Câmara Municipal de Lisboa
Direcção Municipal de Urbanismo
Departamento de Licenciamento de Projetos Estruturantes
Divisão de Projetos de Edifícios

N.º e-REG/INF/2023/11688

Assunto: Obra de Construção

Processo n.º e-EDI/2023/436

Planta de cadastro

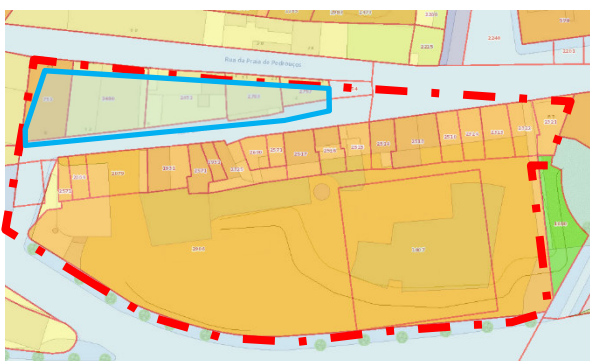
A Azul a Fase 1 e a Bege a Fase 2 – o faseamento resulta da disponibilidade do acesso ao terreno da fase 2 que se encontra actualmente ocupado com construções.

5.1.1. A operação urbanística incide sobre uma parcela municipal com a área total de 6.678,63 m² (resultante do emparcelamento das várias parcelas envolvidas), atualmente parcialmente ocupada com alguns edifícios, e que, de acordo com o PDM, se localiza em Espaços Centrais e Residenciais a Consolidar.

Ainda que se localize em área a Consolidar – onde, de acordo com o Plano Diretor Municipal (PDM), se privilegia a execução do plano no âmbito de unidades de execução – no âmbito do processo nº 6405/EXP/2020 (Direito à informação) foi admitido que face aos antecedentes do processo e considerando que a área de intervenção é contígua a áreas que, embora identificadas no PDM como “espaços a consolidar”, apresentam características semelhantes a espaço consolidado (como é o caso dos edifícios implantados entre a Rua Fernão Mendes Pinto e a Avenida Índia; e dos edifícios com frente para a Rua da Praia do Bom Sucesso e para o Largo da Princesa) e tendo superiormente sido aceite que a implantação do Museu Judaico nesta parcela não exige o estabelecimento de mecanismos de perequação nem prejudica o correto ordenamento urbanístico do restante espaço a consolidar, poderiam estar reunidas as condições que permitem dispensar a prévia delimitação de unidade de execução, aplicando-se as regras referentes ao espaço consolidado contíguo de maior dimensão, neste caso, as regras do traçado urbano C. Face ao referido, coloca-se à consideração superior a necessidade de consulta ao DPU para confirmação do referido entendimento.
